הנדון: הנכס ב[]ליקויי בנייהחוות דעת מקצועית

סוג הנכס: דירת מגורים, 6 חדרים בקומה 13 מתוך 18.

בדיקה במעמד: פרוטוקול ראשון

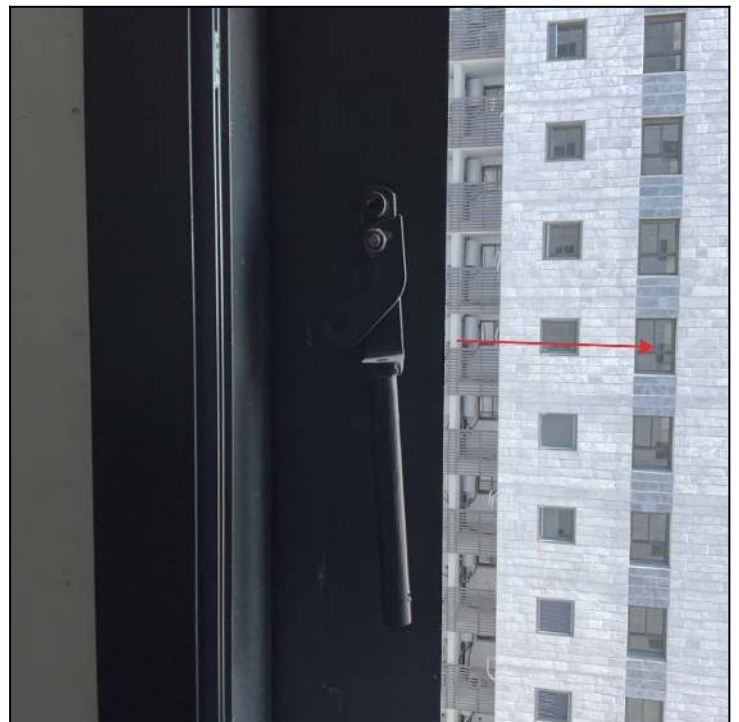
| 1.1 ממצא | הפלאנצ' בפתח האוורור אינו צבוע כראוי. |
| מיקום | ממ"ד |

| המלצה | נדרש לחדש צביעה בצורה אחידה אסתטית ומקצועית. |

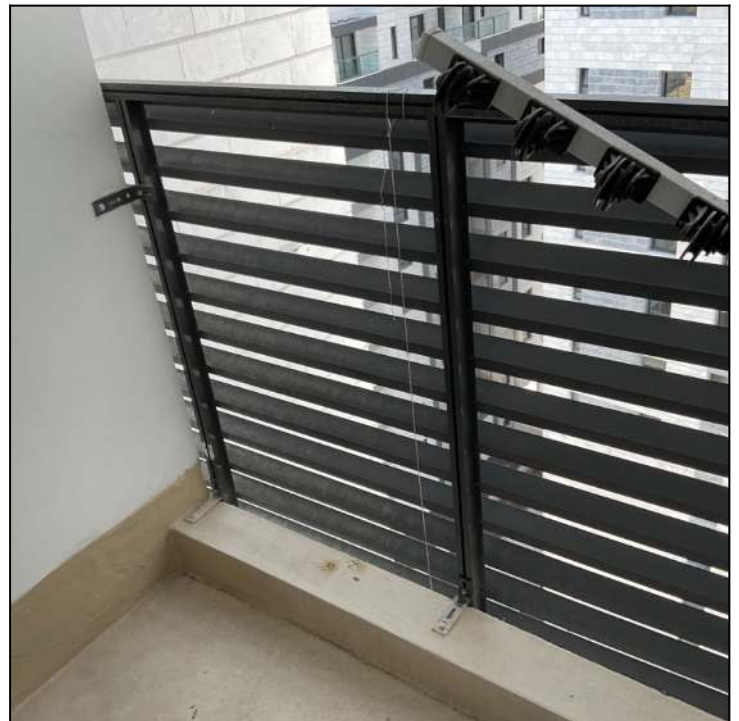
| | 1.7 ממצא לא הותקנה תווית אזהרה על מסתור הכביסה. |
| | מיקום מסתור כביסה |

| | המלצה יש להתקין תווית ובה לרשום "אין לטפס על המסתור, אין להישען עליו ואין לעשות בו שינויים ללא ייעוץ אדריכלי והנדסי". |

מבואת כניסה

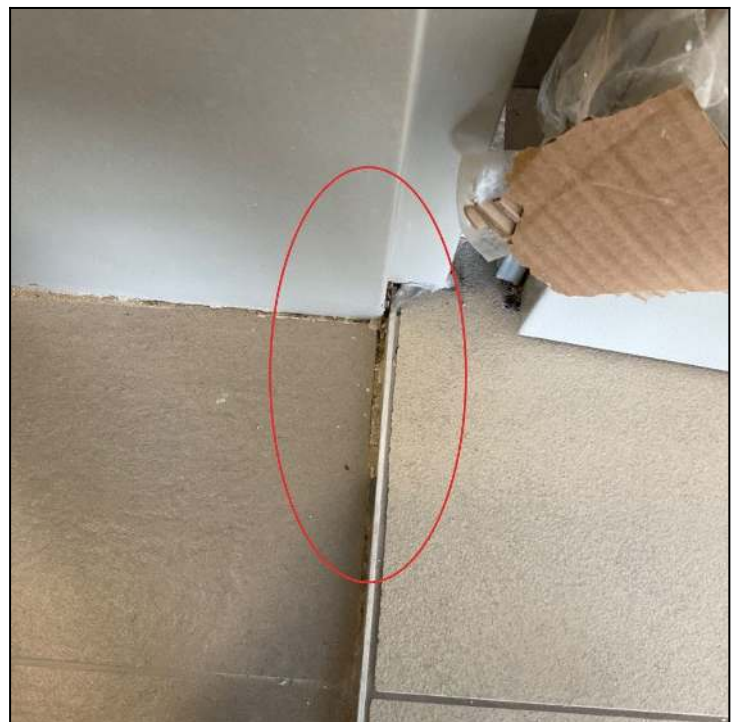
| <p>2.2 ממצא</p> | <p>חיתוך וגימור לא מקצועי של אריחים/שיפולים צמוד למזוזות הדלתות.</p> |
| <p>מיקום</p> | <p>מבואת כניסה</p> |

| <p>המלצה</p> | <p>נדרש לבצע בצורה תקינה ומקצועית</p> |

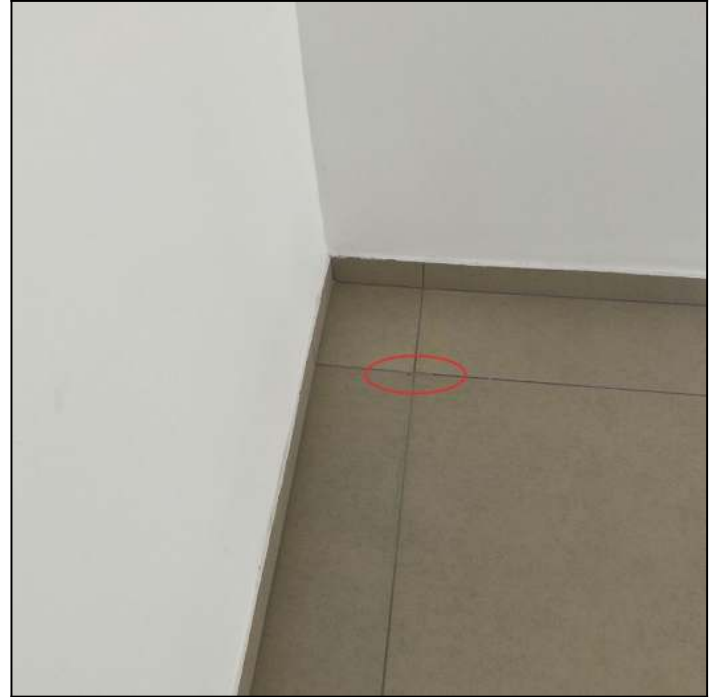
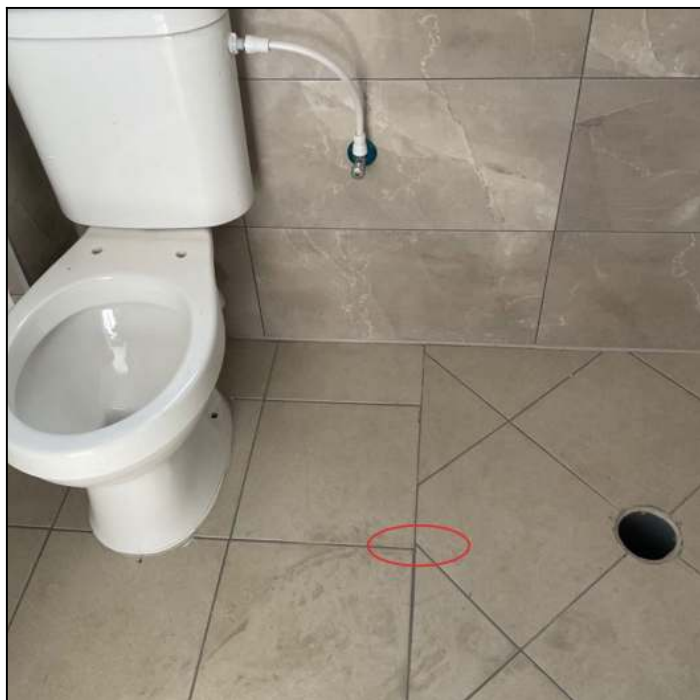
| 2.4 ממצא | פגיעות ופגמים באריחים. |
| מיקום | אזורים שונים |

| המלצה | נדרש לפרק ולהחליף האריחים הפגומים. |

תיעוד שהעביר הדייר

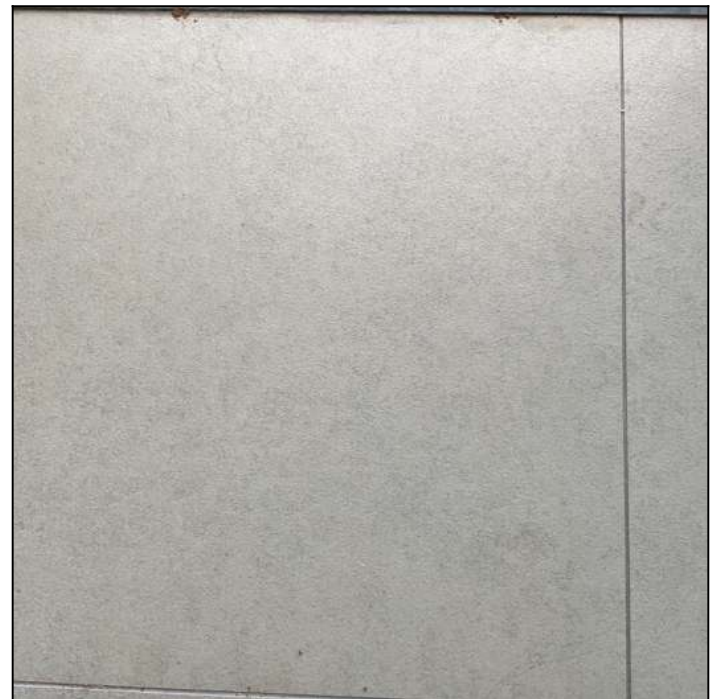
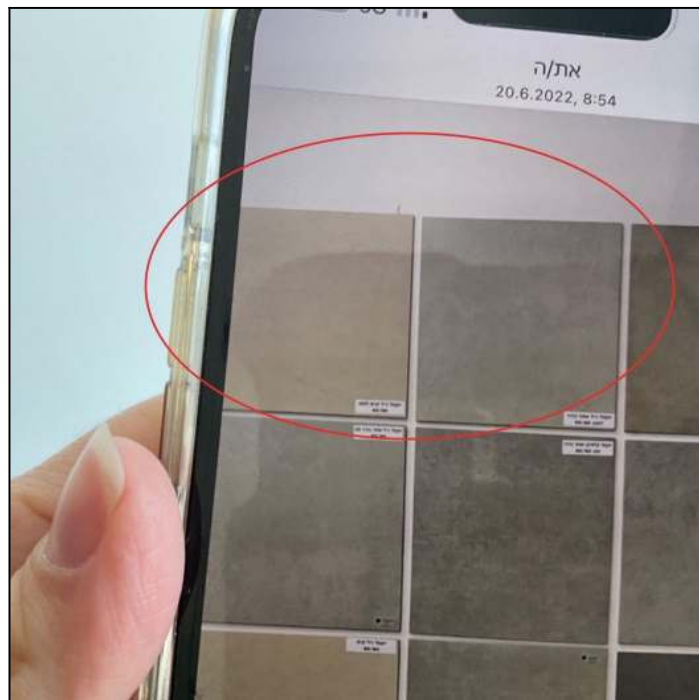
| 2.7 ממצא | לטענת הדייר בוצע ריצוף שלא בהתאם לבחירתו. |
| מיקום | כלל הנכס |

| המלצה | יש להתייעץ עם הספק, בהתאם לבדיקה והפתרון יושלם תמחור לסעיף זה. |

דלת כניסה

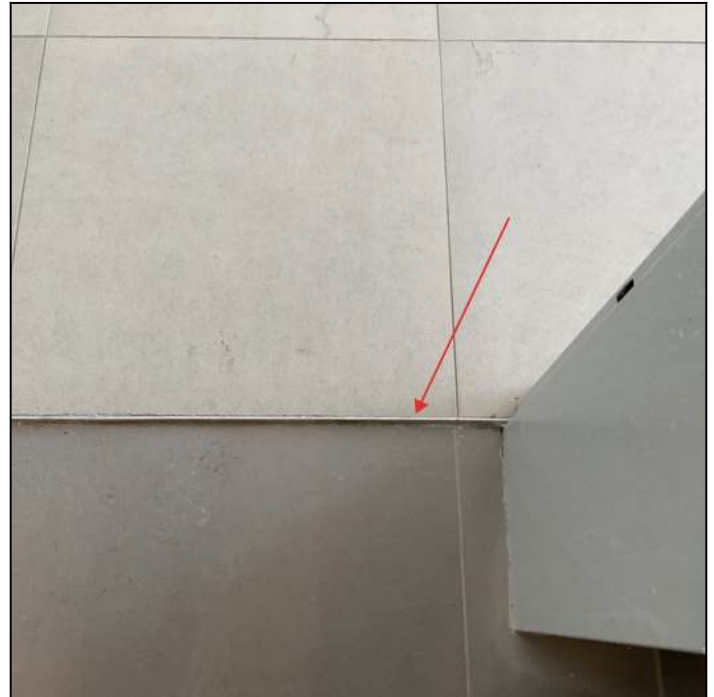
| <p>בסף הדלת המרווח בין הפרופיל לאריח קטן מ-3 מ"מ ואינו מספיק ליישום "רובה" במישק בצורה מלאה לכל עומקו עד לתחתית האריח בצורה תקינה ומקצועית בהתאם לתקן כפי שנדרש לעשות בין אריחי קרמיקה, ולפי כללי המקצוע הטובים.</p> | <p>2.12 ממצא</p> |
| <p>דלת כניסה</p> | <p>מיקום</p> |

| <p>יש לפרק את האריחים הקיימים במפגש עם הפרופילים ולרצף מחדש עם ביצוע מישקים ברוחב תקין ויישום רובה בצורה מלאה.</p> | <p>המלצה</p> |

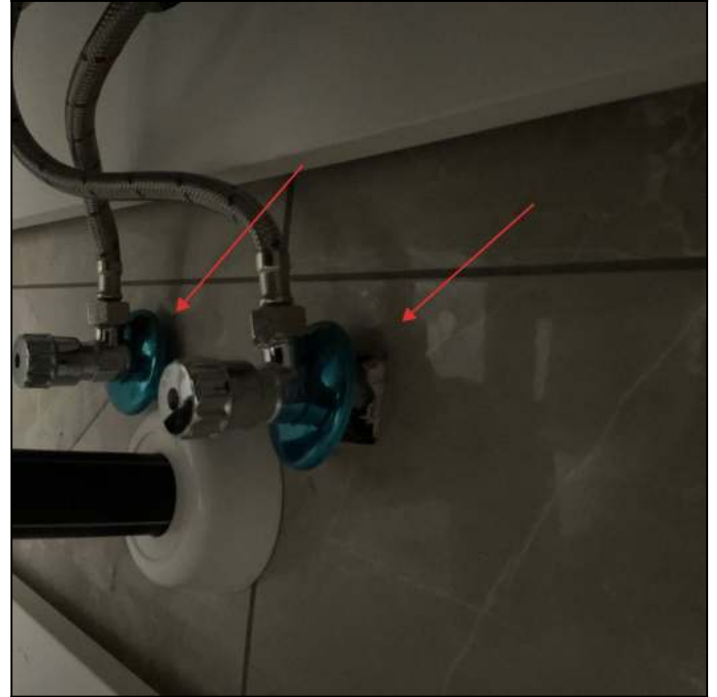
| איטום חסר סביב/בין אביזרי/קבועות (לדוג' אסלה, כיור, ברזים) אינסטלציה. | 3.10 ממצא |
| אזורים שונים | מיקום |

| יש להשלים איטום הפתחים בחומר דוחה עובש וקיבוע אביזרי אינסטלציה לקיר, באופן מקצועי ואסתטי, למניעת חדירת מים. | המלצה |

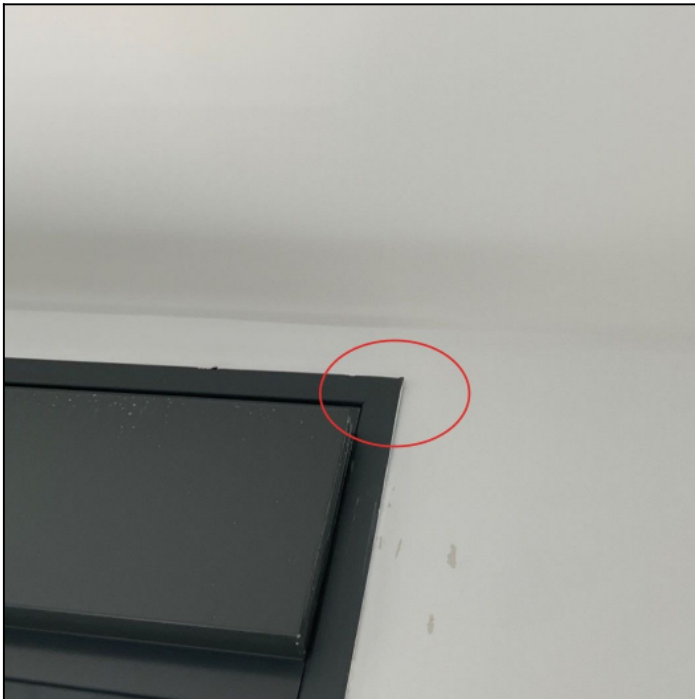
| גרונג לא מותאם, פינות מסגרת פתוחות, חוסר דיוק בהתקנת ההלבשה/פרופילים. | 4.3 ממצא |
| אזורים שונים | מיקום |

| יש לפרק את ההלבשה ולהרכיב מחדש עם חיבור תקין. | המלצה |

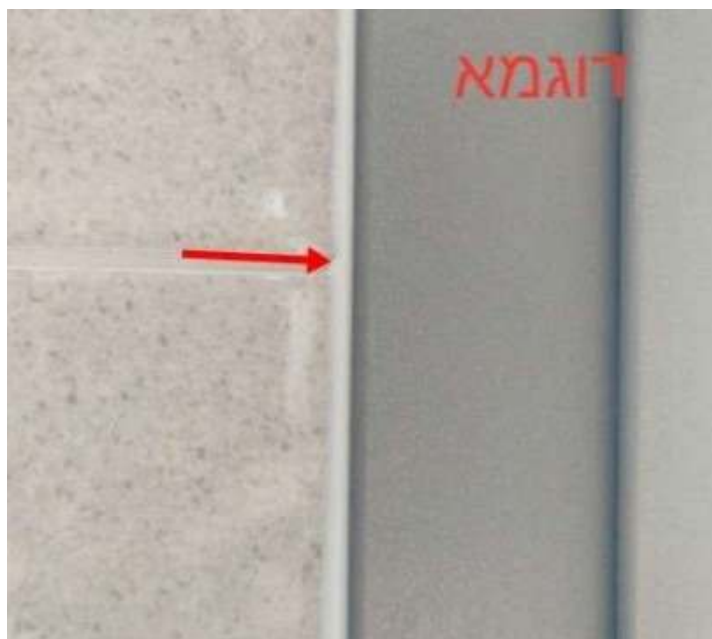
| 4.9 ממצא | איטום סיליקון סביב מסגרות חלונות האלומיניום, בוצע באופן לא מקצועי. |
| מיקום | כלל הנכס |

| המלצה | יש לאטום היטב בחומר איטום על בסיס סיליקון או שרפים אקריליים סביב מסגרות החלונות ולהקפיד במיוחד בחזיתות דרום ומערב המשופעות בגשמים. |

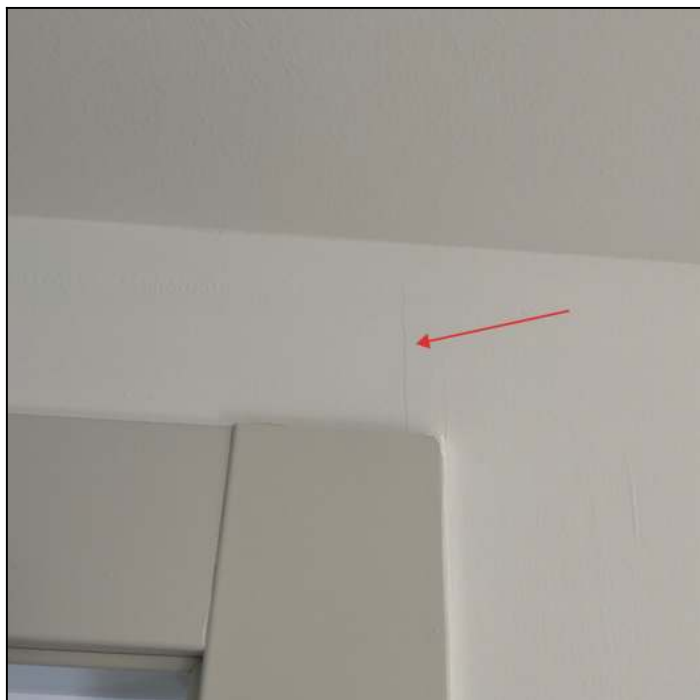
| 6.1 ממצא | קיימים סדקים במקומות פזורים. |
| מיקום | אזורים שונים |

| המלצה | יש לבצע תיקון לפי ההנחיות הבאות: א. לגרד את הטיח עד לבלוק ברצועה של כ 20 ס"מ, 10 ס"מ מכל צד של הסדק, להסיר כל שכבה רופפת ולשטוף היטב בלחץ מים מתוקים. ב. לפתוח את הסדקים בצורת קונוס ולמלא במרק גמיש לסתימת סדקים. ג. ליישם שכבה אחת של מרק גמיש או ש"ע יסוד קושר בשיעור המומלץ לפי היצרן. ד. ליישם בכף טייחים (מלז') שכבה אחת של מרק גמיש או ש"ע ביניים למילוי גמיש בשיעור המומלץ לפי היצרן. מעל לשכבה זו יש להדביק רשת לחיזוק. ה. ליישם שכבה נוספת של מרק גמיש או ש"ע ביניים מילוי גמיש בשיעור המומלץ לפי היצרן. או לחילופין יש לתקן בדרך הבאה: א. לגרד הטיח ברצועה של 20 ס"מ סביב הסדק. ב. לפתוח הסדק ולמלא בשכבת פרימר WAFP ולמלא לאחר מכן בסיקפלקס FC11. |

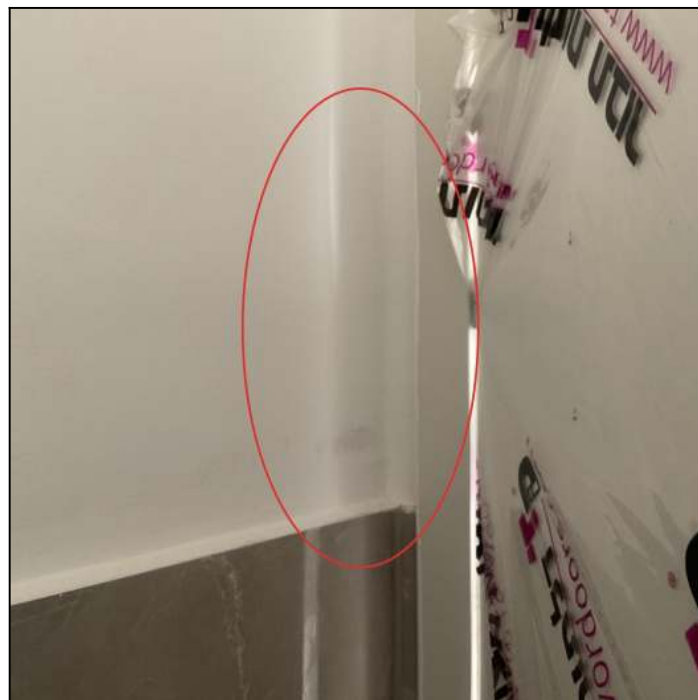
| <p>צביעה לקיחה ולא מקצועית של הקירות/תקרה. לא בוצעה הכנה כראוי של הקירות לפני ביצוע עבודות הצביעה.</p> | <p>6.3 ממצא</p> |
| <p>אזורים שונים</p> | <p>מיקום</p> |

| <p>נדרש לשפשף את הצבע מהקירות/תקרה להכין את הקירות והתקרות לצביעה ולצבוע מחדש בשלוש שכבות לפחות של צבע מתאים, תוך הקפדה על ביצוע מקצועי וקבלת גוון תואם ומראה אחיד.</p> | <p>המלצה</p> |
